KRAJSKÁ HYGIENICKÁ STANICE
KRAJE VYSOČINA SE SÍDLEM V JIHLAVĚ
územní pracoviště Žďár nad Sázavou

Naše značka: KHSV/09816/2014/ZR/HDM/Zaj

Nové Město na Moravě, Leandra Čecha, ZŠ – projektová dokumentace „Spojovací chodba vč. Dvorní části ZŠ a stavba parkovacích stání – stanovisko orgánu ochrany veřejného zdraví pro územní a stavební řízení

Waldramův diagram upravený pro osvětlení svislé roviny v exteriéru

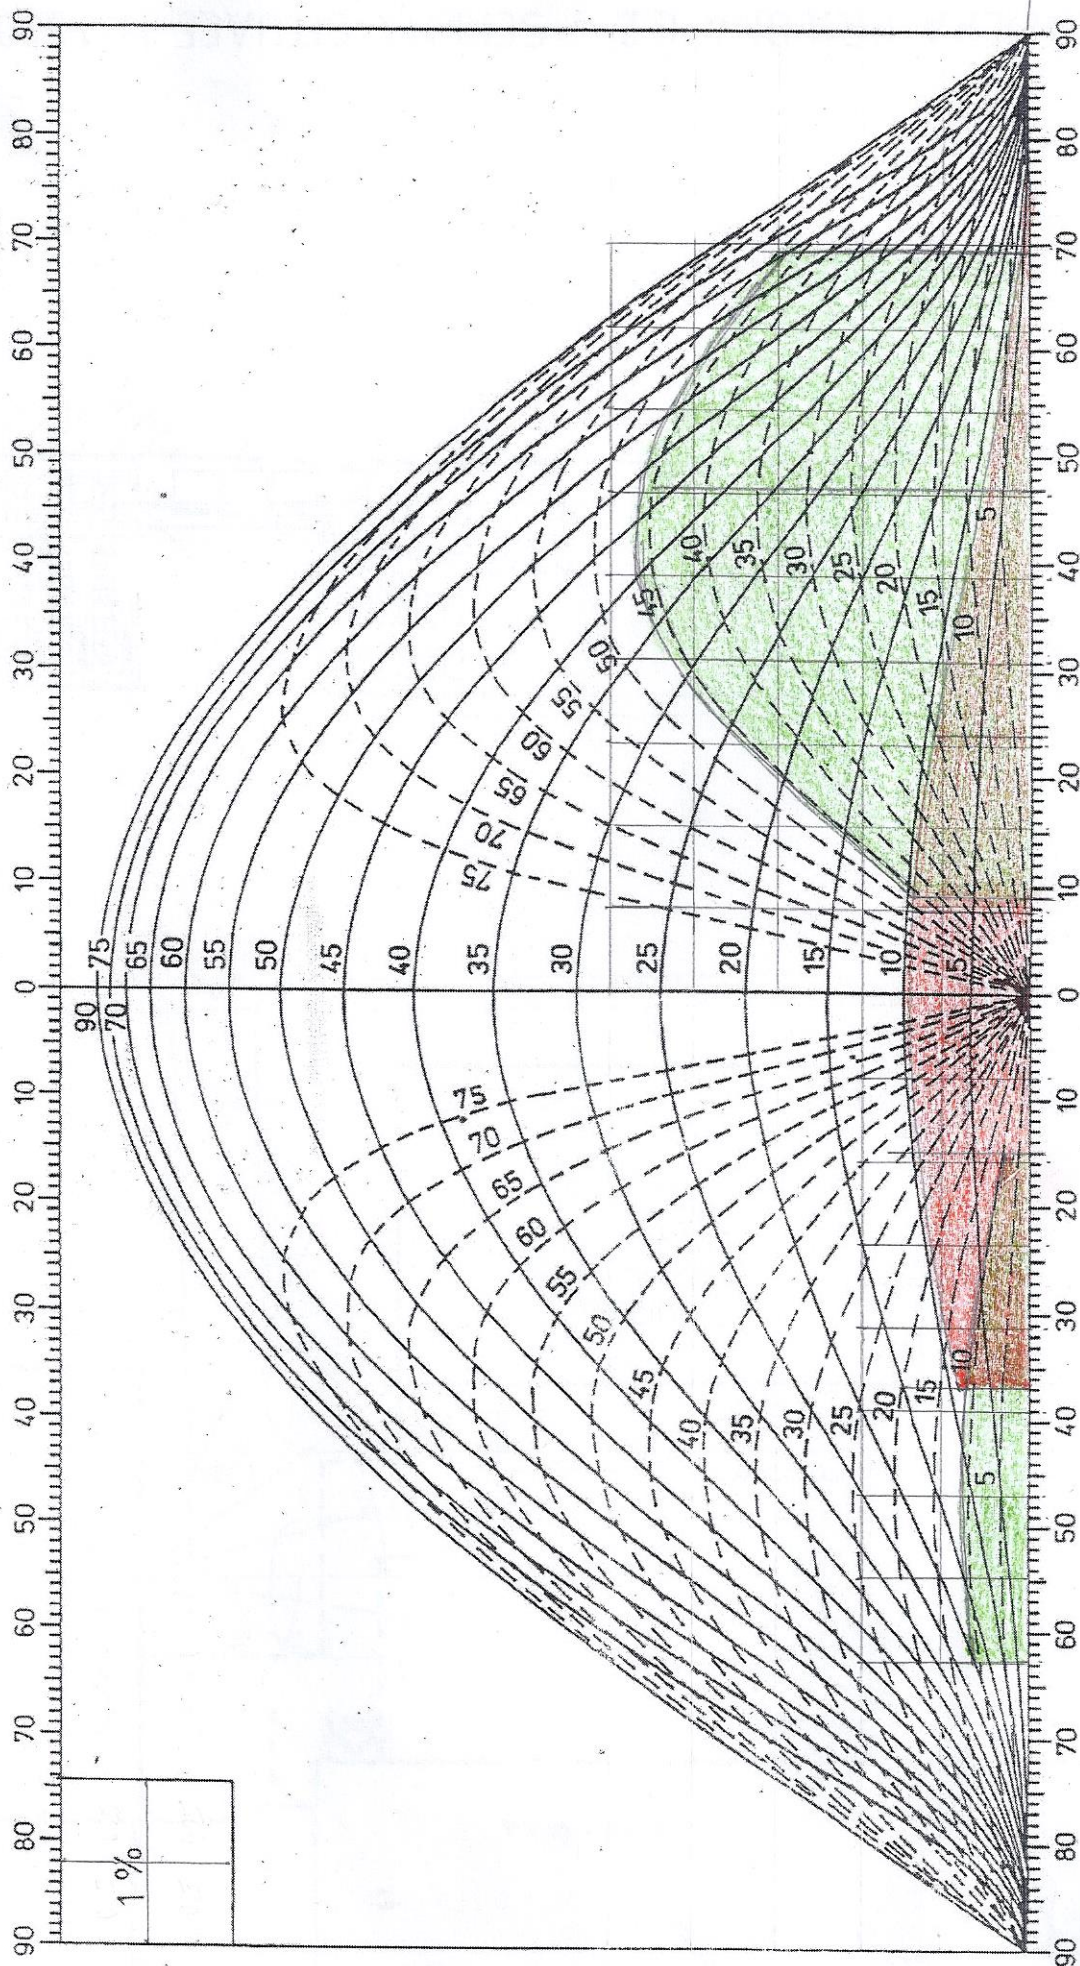
I když dle předloženého hodnocení nedojde výstavbou spojovacího krčku k negativnímu ovlivnění denního osvětlení v učebně gymnázia, je nutno nátěr dřevěných obkladů zajistit ve světlých či pastelových barvách namísto navrženého hnědého nátěru. Při využití světlých barev nebude stínící překážka uživateli učebny gymnázia vnímána pocitově negativně. Barevné řešení spojovacího krčku bylo telefonicky projednáno se zpracovatelem projektu.
